Commune de SANARY-SUR-MER

Enquête publique relative au programme de travaux portuaires de la ville de
SANARY-SUR-MER

II - AVIS et CONCLUSIONS MOTIVES

- **Deuxième solution : Baignade à l'Est de « l'épi ouest »**

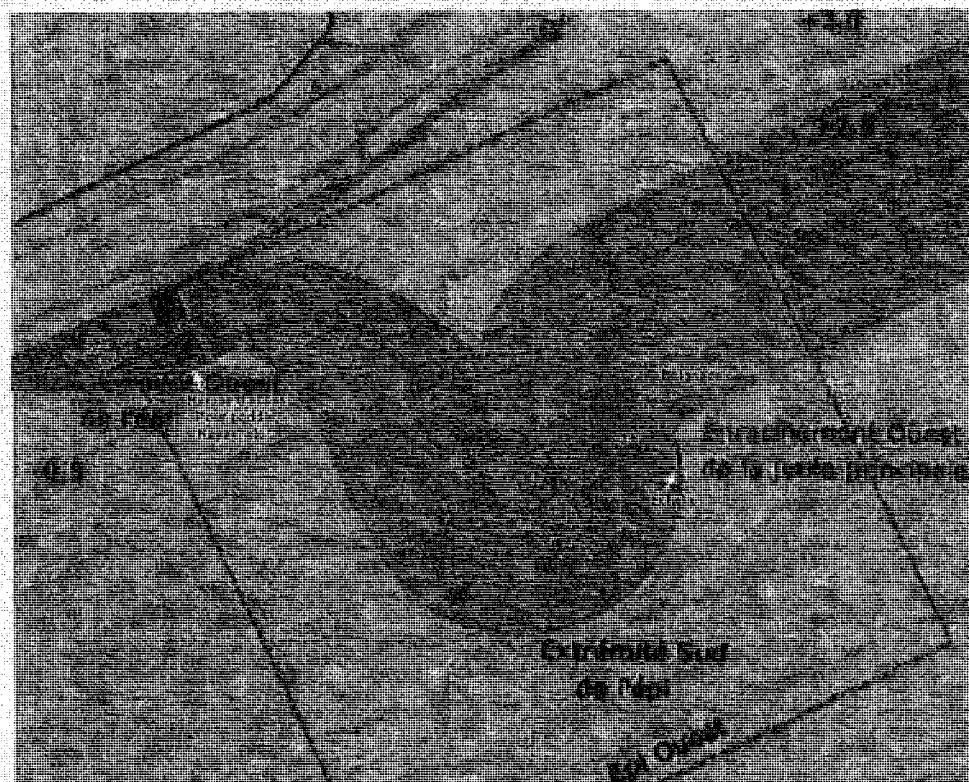
Avantage : Séparer les baigneurs, des paddles et Kayaks, en privilégiant le bain à l'Est de l'épi, comme actuellement car zone de baignade mieux protégée des vagues.

Le grand espace rendu plat sur l'ancienne cale peut être utilisé pour bain de soleil ; L'escalier que vous avez prévu à l'ouest de l'épi permet d'accéder à un espace aménagé pour Paddle et Kayak avec une plateforme (bleue) à +1.0 NGF au-dessus de l'enrocement, et une rampe (en rouge) avec une pente de +1.0 NGF à -0.5 NGF ; L'infrastructure sera protégée par un enrochement naturel (comme actuel).

Dans son mémoire de réponse, le maître d'ouvrage indique que les aménagements proposés par l'association de défense ne sont pas compatibles avec la fonction de l'ouvrage de protection et les conditions de sécurité nécessaires à une mise à l'eau des baigneurs.

Par contre, les usagers pourront continuer à profiter du bain de soleil sur l'esplanade et sur la berme nouvellement créée, l'accès à la mer étant reporté à l'Ouest de la digue.

**48/ Observations de monsieur Emmanuel Serra, 314 chemin de la Marine, ancien élève de l'école polytechnique, ingénieur civil des ponts et chaussées, ancien directeur du chantier des Baux.
(Remis en clair ci-dessous par monsieur Serra).**

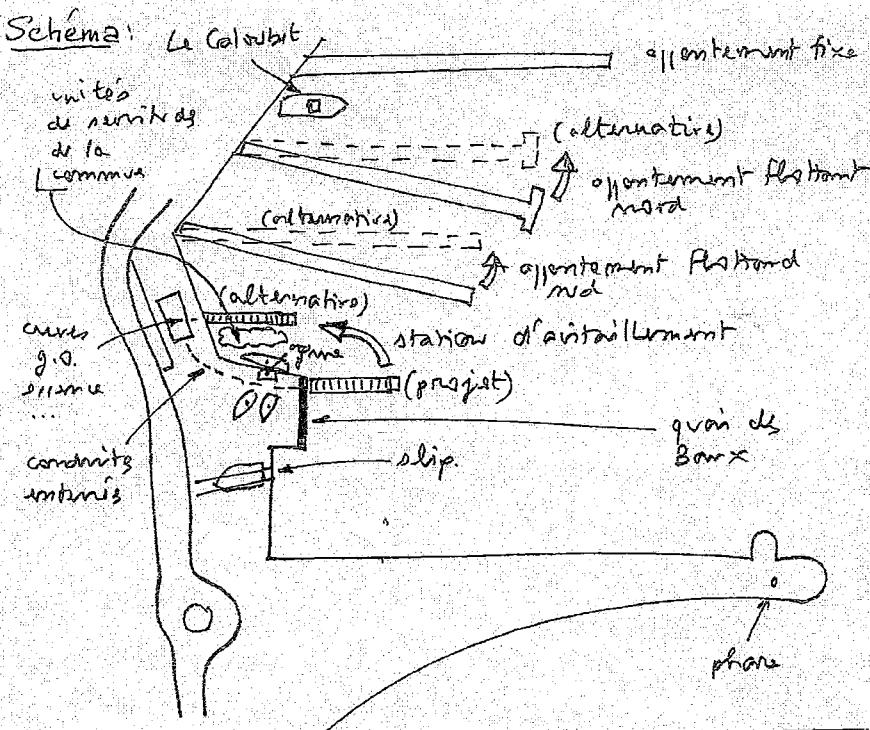
- L'implantation n'est pas licite.
 - Le quai se situe dans la concession du chantier des Baux, comme le montre une étude détaillée du chantier aux mains de la commune et de la préfecture.

- L'implantation projetée porterait atteinte à l'exploitation du chantier qui est fragile et prioritaire pour l'emploi. En effet, le quai concerné est utilisé par le chantier pour le traitement à flot de bateaux classiques en bois.

- Elle pose donc aussi une question de sécurité, comme d'appuyer les bateaux de l'aire de carénage sur un terreplein sous lequel passent des canalisations d'hydrocarbures.

- Le chantier, par moi-même, a proposé une implantation alternative dans un courrier de janvier 2011, qui optimise largement ces difficultés.
Schématiquement comme suit :

La réponse est fournie par le maître d'ouvrage en pages 4 et 5 de son mémoire.

- L'implantation de la station d'avitaillement est sur le domaine portuaire comme en attestent le jugement n°1103046 de la cour administrative d'appel de Toulon, la délibération du conseil municipal et la décision de la commune de Sanary-sur-Mer fournis en annexe.

La dalle en béton de l'aire de carenage est dimensionnée pour reprendre les charges d'exploitation de la zone. Les canalisations enterrées ne seront pas impactées par les activités du carenage. L'implantation alternative proposée ne permet pas l'accès en toute sécurité pour les navires de fort tonnage (cf. point 4).

Photo 3 : vague arrivant sur l'ouvrage

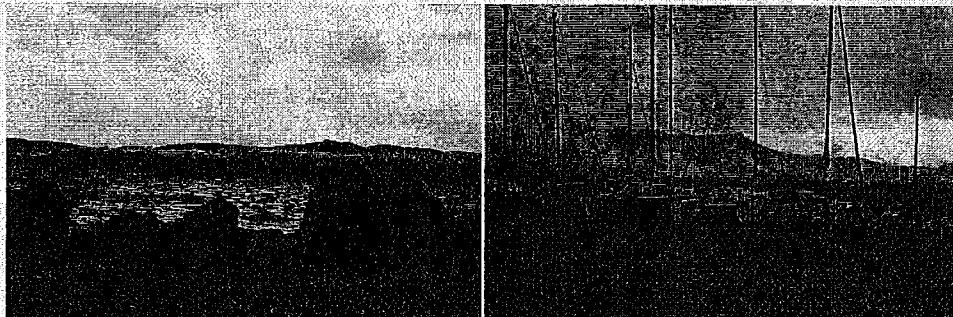
Pour des questions de sécurité, OCEANIDE ne recommande pas d'encourager la baignade dans cette zone et donc d'en favoriser l'accès. Tout aménagement serait un point dur et donc une zone potentielle de fragilisation de l'ouvrage étant donné son exposition.

En effet, ce secteur de la baie de Sanary est sensible aux houles de Sud à Ouest. Des vagues de plusieurs mètres sollicitent régulièrement l'ouvrage (cf. photographies 3 et rapport d'AVP – OCEANIDE – 7 juillet 2009).

Figure 1 : Zone potentielle d'accès

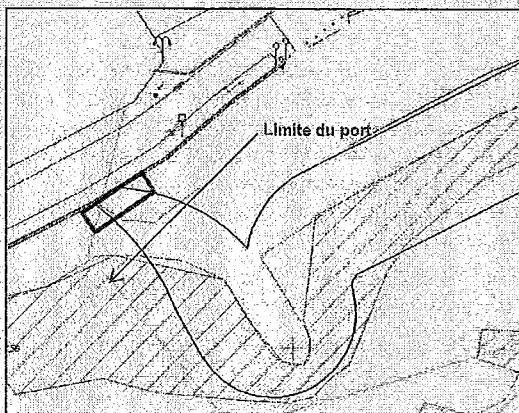
Y-a-t-il une solution pour permettre un accès sécurisé à la mer ?

M. Sauvat a encouragé le MOE et le MO d'essayer de proposer un accès à la mer.

D'un point de vue technique et sans étude complémentaire, OCEANIDE pense que si une solution peut être trouvée elle se situe à l'extrémité Ouest du projet, le long du mur (cf. figure 1 – rectangle rouge).

D'un point de vue administratif, cette zone est en limite de la concession portuaire (trait bleu ciel ci-dessus). Ainsi un accès complet à la mer ne peut pas être envisagé dans le cadre du projet (actuellement instruit).
